シャシフレーム亀裂のリコール

2011年7月28日、SH099型、SH105型、SK099型高所作業車の一部の車種について、下記内容のリコールを国土交通省へ届出しました。

改善箇所説明図

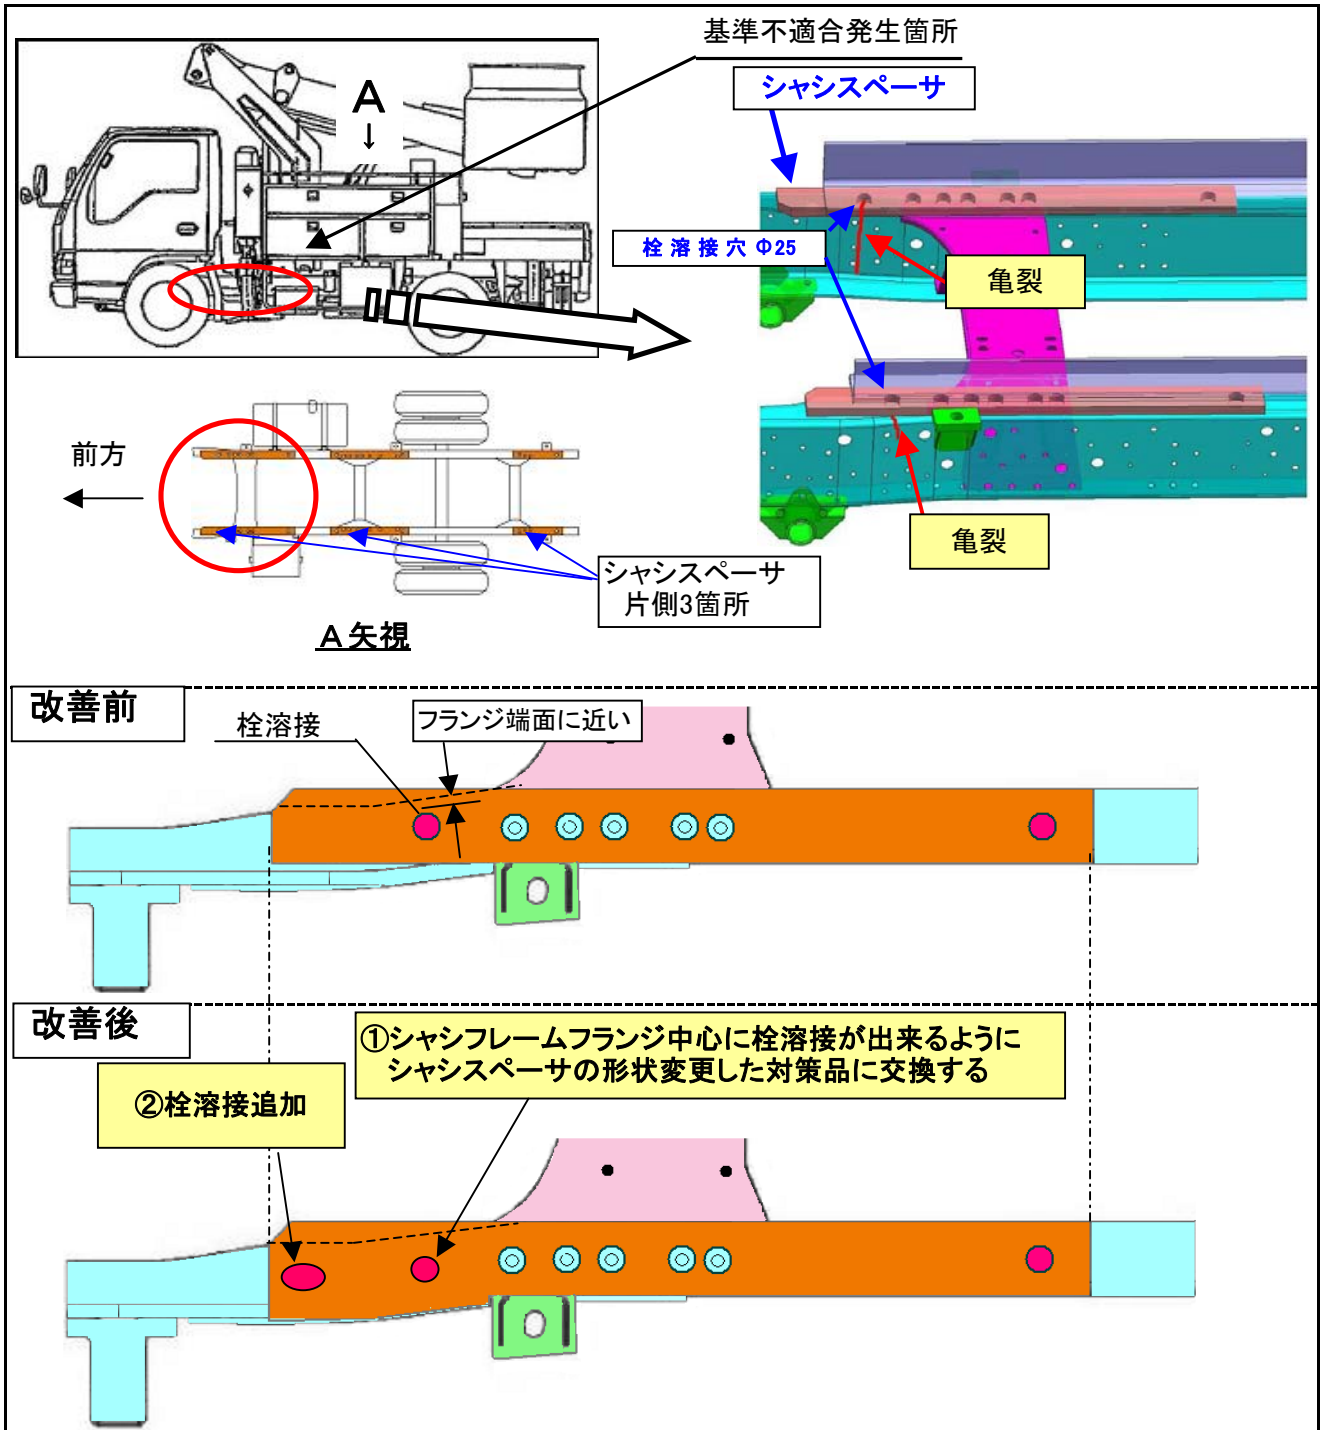
高所作業車の架装において、シャシスペーサの形状が不適切なため、シャシフレームへ取り付けする栓溶接の位置がシャシフレームフランジ端面に近いものがある。そのため、高所作業をするためにアウトリガをセットした際、キャビン等の荷重がシャシフレームに加わり、当該作業の繰り返しによりシャシフレームに亀裂が発生し、そのままの状態で使用を続けると、亀裂が進行し、最悪の場合、シャシフレームが折損するおそれがある。

全車両、シャシフレームを点検し、亀裂があるものは補修をする。
また、全車両、前側シャシスペーサを対策品に交換する。

識別：キャブ後方左側のアウトリガに緑色の識別ペイントを塗布する。
